Complex project ECA

5^{de} Werkgroep Natuurcompensaties
10 oktober 2022

Bouwprogramma voor recreatieve infrastructuur Prosperpolder Zuid

Inrichting Doelpolder Zuid

1. - Uitzijkhut

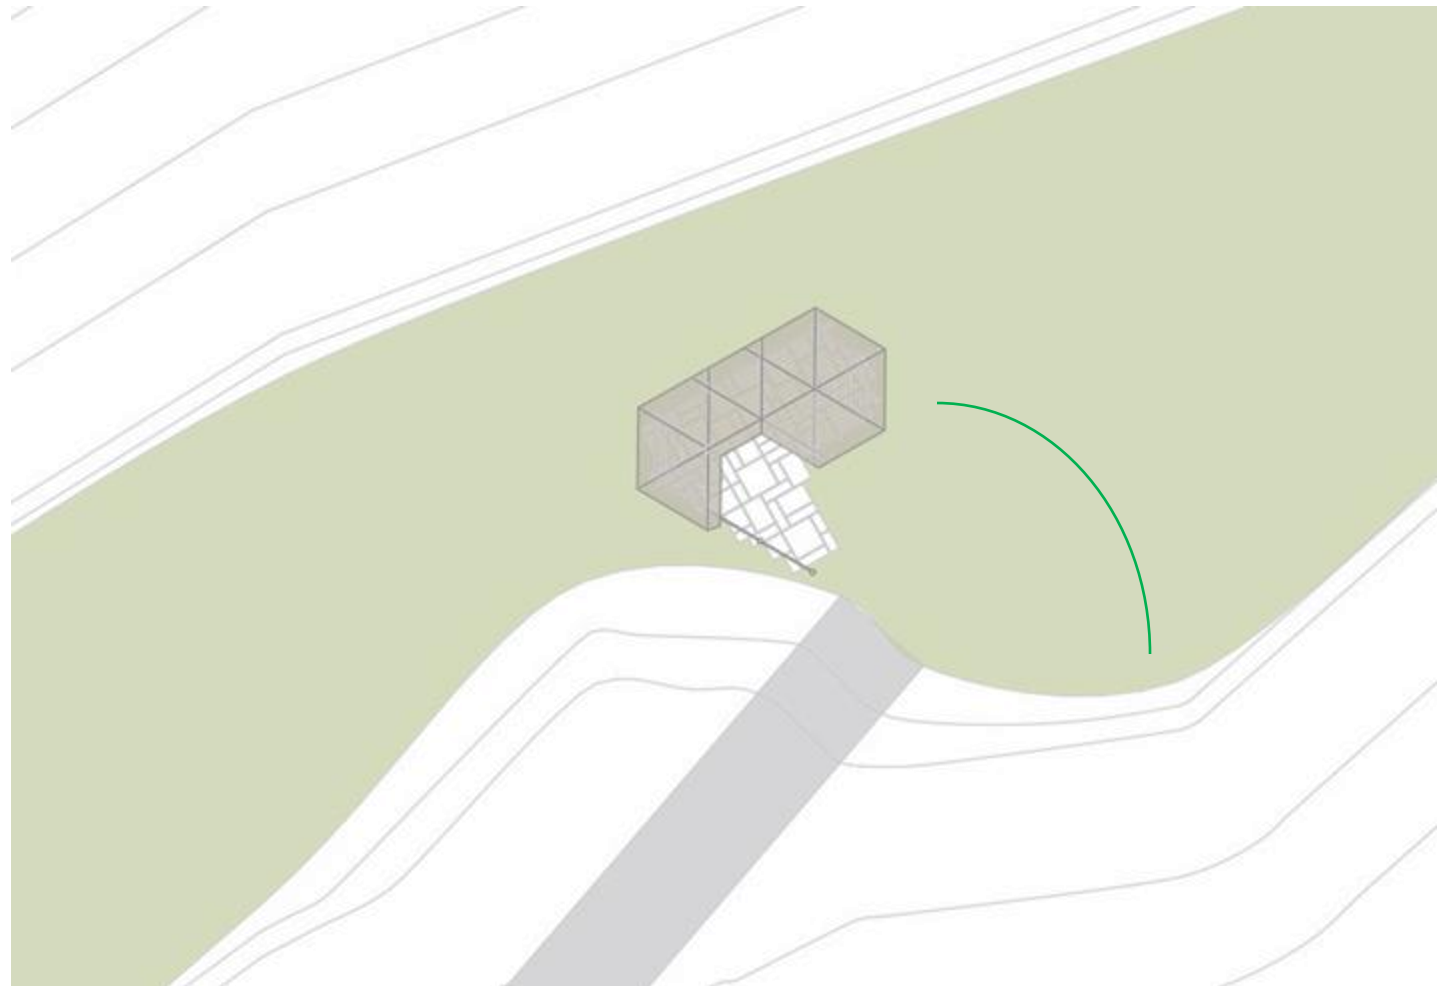
- Welke soort beplanting?
- Toegankelijkheid?

2 en 3 - Kijkwand

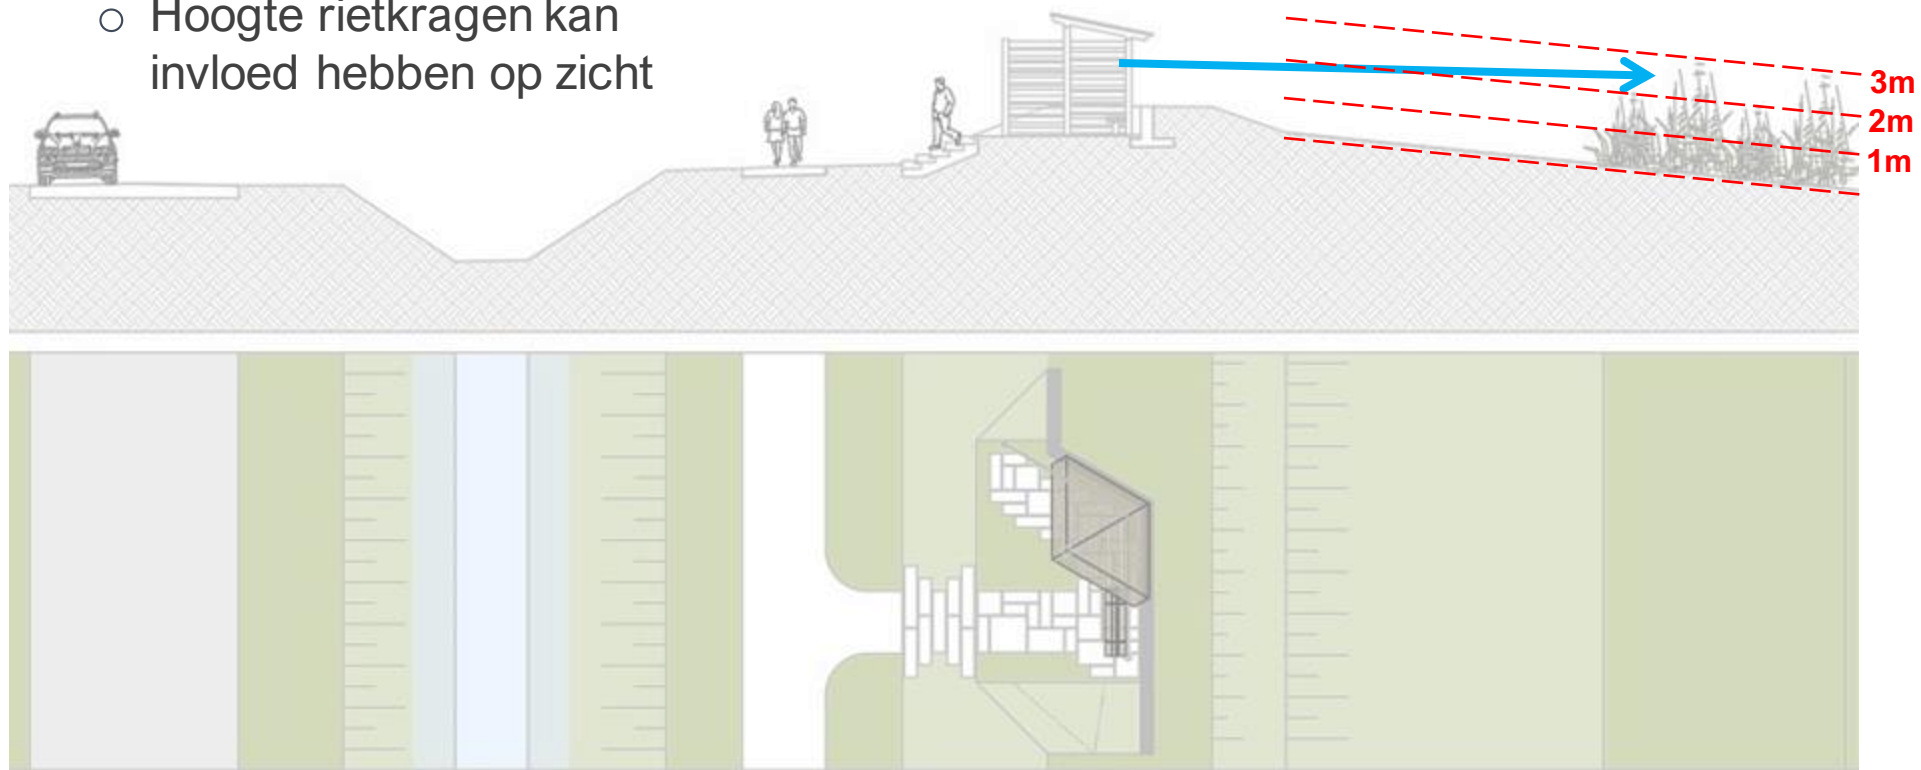
- Hoogte rietkragen kan invloed hebben op zicht

4 en 5 - Vogelkijkhut

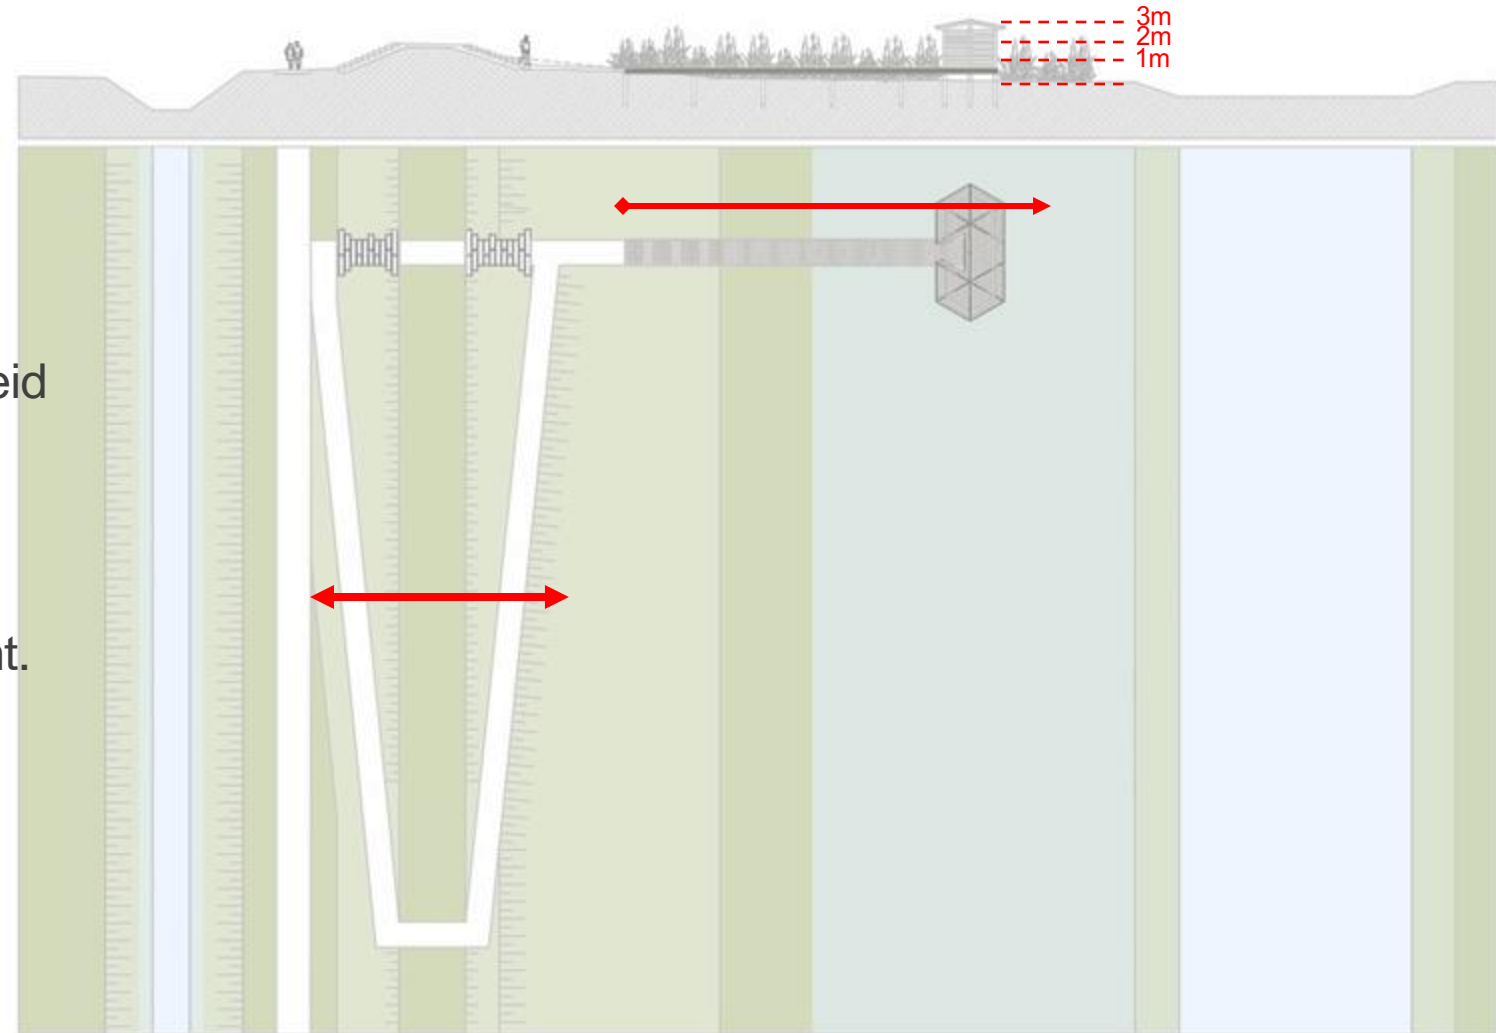
- Rekening houden met verbreding van de dijk voor de hellingen, i.f.v. integrale toegankelijkheid
- Tot hoe ver mag de vogelkijkhut uitsteken? Hoogte rietkragen kan invloed hebben op zicht.
- Is één vogelkijkhut integraal toegankelijk voldoende?

4 en 5 - Vogelkijkhut

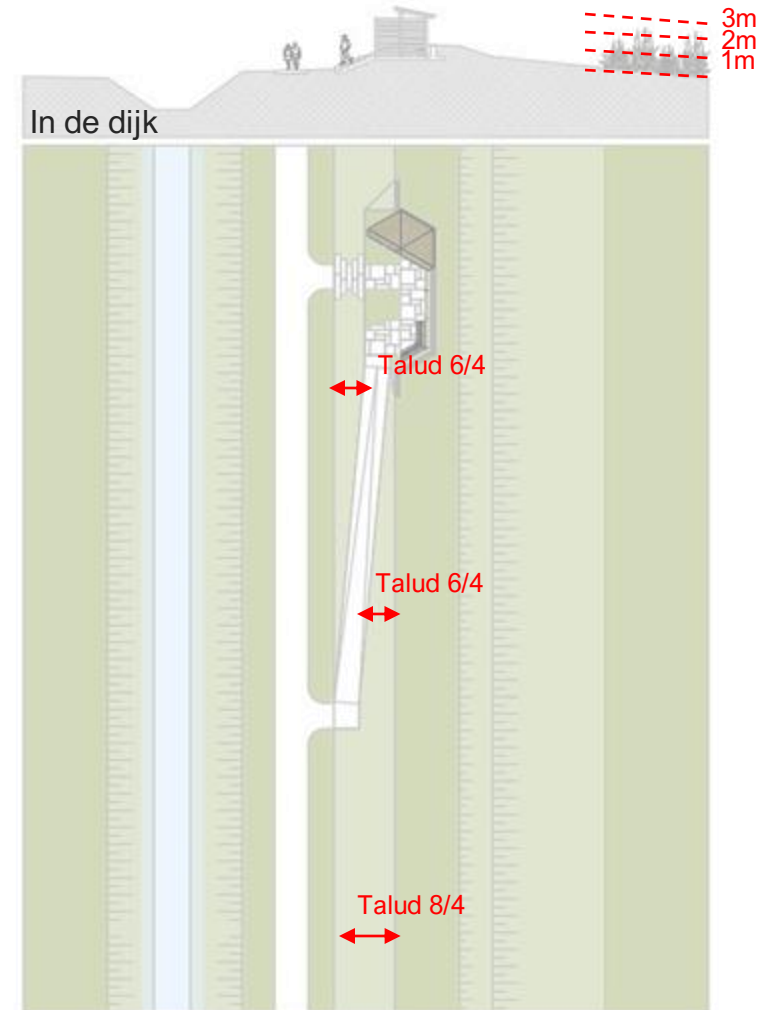
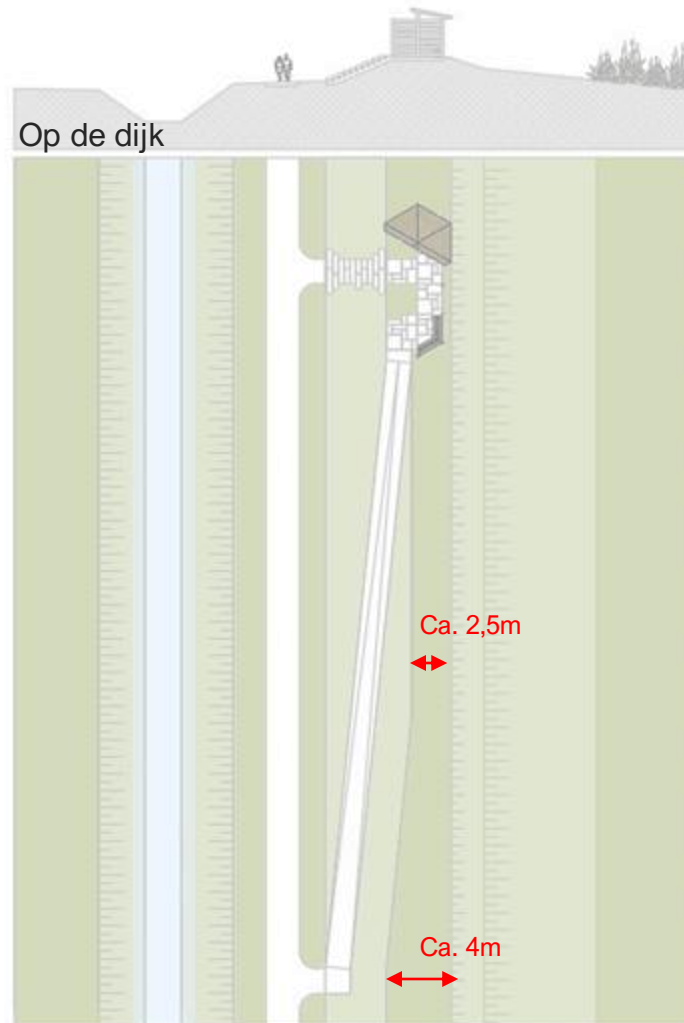
- Op de dijk:
 - Versmalling van de dijk, i.f.v. inpassing helling, mag het? Van ca. 4m breedte naar 2,5m.
- In de dijk
 - Talud van de dijk aan de landzijde, wordt steiler, 6/4 in plaats van 8/4. I.f.v. inpassing helling, mag het?
 - Hoogte rietkragen kan invloed hebben op zicht

2. Gestelde vragen WG juni 2022

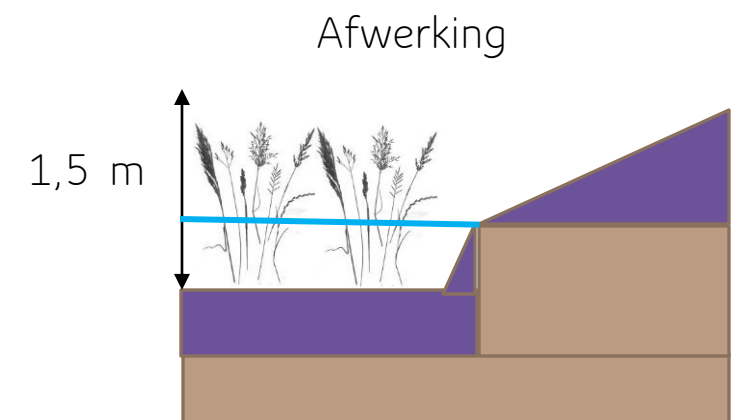
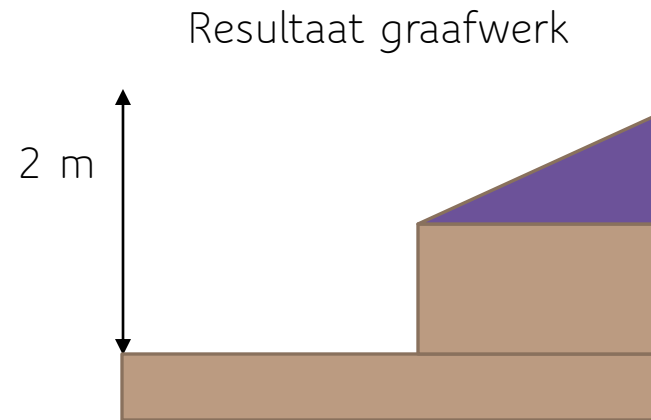
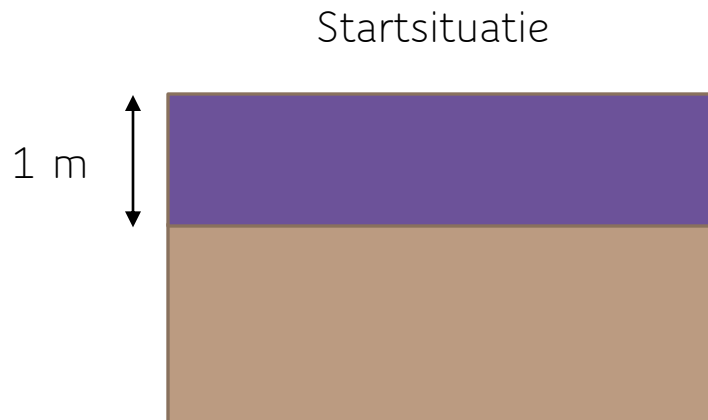
○ Zijn er geen andere locaties denkbaar?

- *De verbondstekst legt de natuurcompensaties in Doelpolder Zuid*

- *Niet evident om andere geschikte locaties te vinden*

- *beschikbaarheid van gronden op korte termijn*
- *niet overal mogelijk natte natuur te realiseren*
